Zmiany wprowadzone w wersji 5.01 sterownika MS-1

Zmiany wprowadzone w wersji 5.02 sterownika MS-1

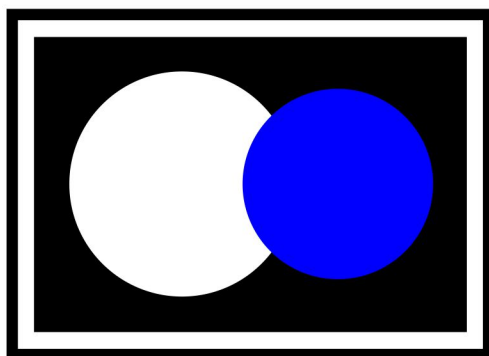
1. W ustawieniach trybu MANUAL zwiększono maksymalny czas rozjaśniania z 30min do 60min.
2. W trybie 0-10V zwiększono maksymalny czas „przejścia” z 1min do 60min.
